<b>Změnový list číslo</b> 166	
<b>Identifikace akce</b>	
Název akce:	Výstavba Multifunkční sportovní a kulturní haly v Brně
Číslo akce SMVS:	-
Objednatel:	I. Statutární město Brno II. ARÉNA BRNO, a. s. III. Brněnské komunikace a.s. IV. Teplárny Brno, a.s.
Zastoupen:	Objednatelem
Zhotovitel:	HOCHTIEF CZ a.s., Plzeňská 16/3217, 150 00 Praha 5
TDI:	-
Projektant:	Projektová dokumentace 1 - Arch.Design, s.r.o. a A PLUS a.s. Projektová dokumentace 2 - PKOSSENDORF s.r.o.
<b>Předmět změnového listu</b>	
Strop nad trafy (4 místnosti)	
<b>Část díla dotčená změnovým listem</b>	
ARÉNA - Část ARÉNA MK	
D.1.1-3-ASŘ	
<b>Popis změny, popis technického řešení</b>	
<b>Původní řešení dle smluvní (tendrové) dokumentace :</b>	
Projektová dokumentace 1 neuvažovala s doplňovanými stropy a dveřmi.	
<b>Nové řešení :</b>	
Změnou dochází k doplnění stropů, ocelových konstrukcí, hydroizolačního souvrství a dveří pro přístup do místností. Podrobný rozsah a technické řešení změny je popsán v Příloze č. 1 - Rozpočtu změny a Příloze č. 2 - PD Změny tohoto ZL.

**ZL 166 - Strop nad traťy**

**PLOŠINY NAD TRAFY**  
Číslo výkresu  
651

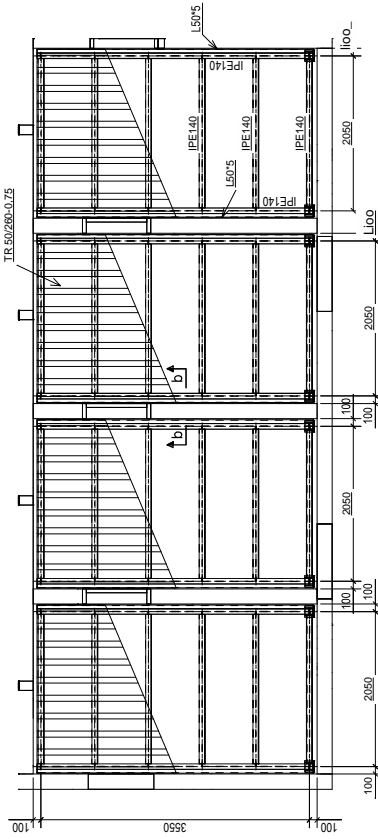
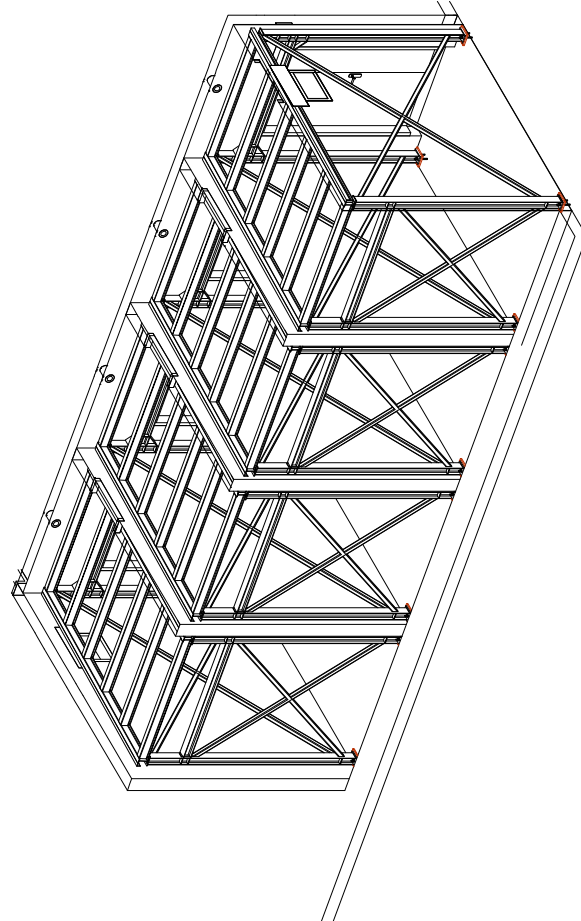
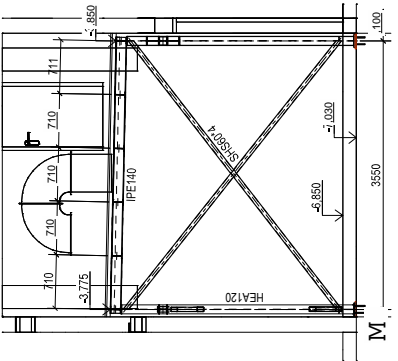
<b>Zdůvodnění změny :</b>	
Potřeba provedení změny vznikla v průběhu výstavby a projekce a projednávání RPD a navazuje na ZL 97, který řeší potřebnou změnu systému chlazení technických místností napříč všemi podlažími multifunkční haly (díla). Pro realizaci ZL 97 bylo nezbytné změnit místnosti s trafy dle Nového řešení - zejm. doplnit ocelové konstrukce ochranných stropů a přístupovou plošinu do dutiny ve stropě, kdy nezbytnost spočívá v potřebě zajištění prostorů s dostatečnou únosností pro systém chlazení, které budou bezpečně odděleny od místností s trafy. Součástí tohoto ZL není dopad do dalších profesí (zejm. silno a slaboproud) a PBŘ. Z výše uvedeného vyplývá, že se jedná o změnu, které je potřebná pro rádné provedení a provoz Díla, která nebyla snadno odhalitelná a která je dána okolností (nevhodnost původního řešení chlazení technických místností řešená v ZL 97 a z ní vyplývající potřeba provedení změn Díla), kterou zadavatel i přes vynaložení náležité péče nemohl předvídat, protože se jedná o nepodstatnou změnu závazku podle § 222 odst. 6 ZZZV.

- POUŽITÝ MATERIÁL : S355
- SPOUSY TRIDY MIN. 8.8
- PŘÍMÁ ČERNĚN EN 1080-2 - EXC3
- VYROBNÍ KATEGORIE PC2
- NESLOUŽÍ PRO VÝROBU - NUTNO ZPRACOVAT VÝROBNÍ DOKUMENTACI
- PŘI MONTÁŽI NUTNO OVĚŘIT DIMENZÍ STÁVAJÍCÍ STAV
- PŘI MONTÁŽI NUTNO POČÍTAT S NEPŘESNOSTMI STÁVAJÍCÍCH KONSTRUKCÍ
- PODLTI PÁŇNÍCH PLECHŮ NESMĚŠTIVOU ZÁVÁDKOU
- DUTÉ PROFILY UZAVŘÍT PLECHEM P4
- DELENÍ NA MONTÁŽNÍ DÍLCY DLE MOŽNOSTI VÝROBCE A DOPRAVY NA STAVENIŠTĚ
- VNITŘNÍ OK NATŘENA PRO PROSTŘEDÍ KOROZNÍ AGRESIVITY 03
